島根原子力発電所 2号炉 審査資料	
資料番号	EP-015 改 54(説 15)
提出年月日	令和 2年 4月 14日

# 島根原子力発電所 2号炉 運転中の原子炉における 格納容器破損防止対策の有効性評価について (コメント回答)

令和 2年 4月  
中国電力株式会社

図169-1 水素、空気及び水蒸気混合条件下における  
可燃限界と爆轟限界<sup>[1]</sup>

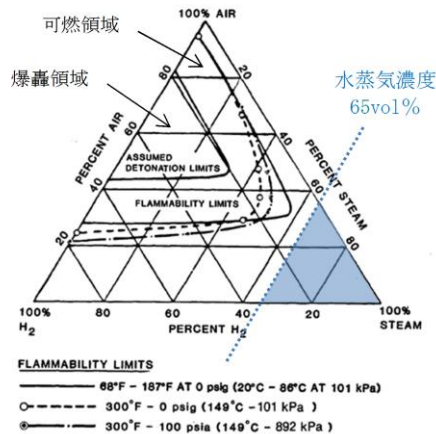
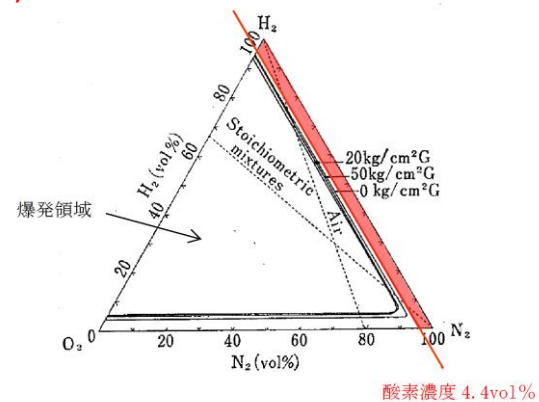
- 指摘事項 (第832回審査会合 (令和2年2月6日) 水素燃焼)  
BWRの場合には、酸素、水素、窒素、水蒸気の4元系の方がより正確な評価ができるため、その評価結果が現在の評価と同程度であることを確認すること。
- 回答
  - 重大事故が発生した場合に、ジルコニウム-水反応等による水素濃度の上昇並びに水の放射線分解による水素濃度及び酸素濃度の上昇により、格納容器内が可燃限界に到達することを防止するため、“ドライ条件の酸素濃度が4.4vol%及びウェット条件の酸素濃度が1.5vol%に到達した場合”に格納容器ベントを実施する判断基準を定めている。
  - 酸素濃度がドライ条件で4.4vol%のときにウェット条件で1.5vol%以下の状態では、水蒸気濃度が65vol%以上となるため、図169-1の水素-空気-水蒸気系の三元図を参考とした場合、可燃領域又は爆轟領域と重ならない。
  - また、ドライ条件の酸素濃度が4.4vol%未満の状態では、図169-2の水素-酸素-窒素系の三元図を参考とした場合においても、爆発領域と重ならない。
  - 以上より、いずれの三元図を参考とした場合においても、ドライ条件の酸素濃度が4.4vol%及びウェット条件の酸素濃度が1.5vol%に到達した場合に格納容器をベントを実施することで、水素燃焼の発生を防止することができる。
